ZRIFS.042.4.2020(4)

Dot. zapytania ofertowego pn. „Wykonanie placu zabaw w Bystrzycy Górnej”.

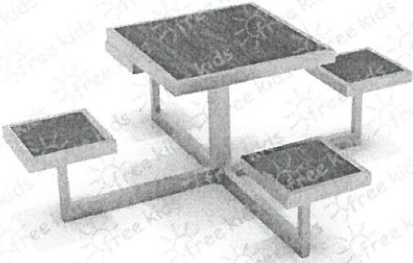
W postępowaniu wymagają Państwo dostarczenia i montażu min. dwóch stołów betonowych - do gry w szachy i chińczyka, na wykonanie zadania przeznaczając maksymalnie 7 tygodni. Ponieważ obecnie terminy produkcji u dostawców powyższych elementów przekraczają ten termin, sięgając 9 tygodni zwracam się z pytaniem czy wyrażacie Państwo zgodę na dostawę i montaż elementów wykonanych ze stali ocynkowanej i malowanej proszkowo.

Zamawiający dopuszcza dostawę i montaż stołów spełniających poniższe parametry. Jednocześnie Zamawiający dopuszcza dostawę i montaż stołów o parametrach określonych w pierwotnej treści zapytania ofertowego, tj. stołów betonowych.

| L.P. | NAZWA   | OPIS PRZEDMIOTU ZAMÓWIENIA ORAZ SPECYFIKACJA TECHNICZNA   | ILOŚĆ  |
|------|---|---|--------|
| 1.   | Stół do gry w szachy/warcaby (1 szt.),<br>chińczyka(1 szt.) | Stoły wykonane ze stali ocynkowanej i malowanej proszkowo, siedzisko wykonane z płyty HPL lub desek. Konstrukcja jednolita, tzn. siedziska (4 szt.) połączone trwale z planszą do gry. Błat stołu o wymiarach min. 80 cm x 80 cm. Urządzenia na stałe posadowione w gruncie, betonowane betonem klasy min. B-20<br><br>Rysunek poglądowy stołu do gry | 2 szt. |
